DNP 設工認審査資料	
—	参考
2022年2月8日

美浜3号機、大飯3,4号機
技術基準等への適合状況について
(大山生竹テフラ噴出規模見直しに係る対応)

<建屋の強度計算に係る参考資料>

2022年2月
関西電力株式会社

第3-24図 緊急時対策所建屋 屋根スラブの評価モデル図

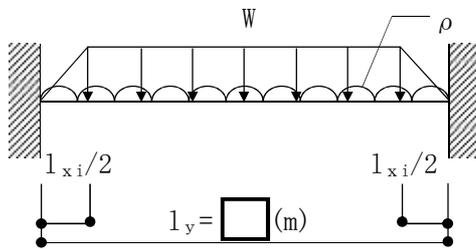
<DNPヒアリング 自主的対応事項 No. 134>

緊急時対策所建屋のスラブの境界条件において片方をピンとする理由を記載する。

※スラブを囲む四辺のうち、2, 3, C通りは梁せいとスラブ厚さが概ね同等のため、保守的にC通りをピン条件とした一方向版でモデル化する。(第3-13図参照)
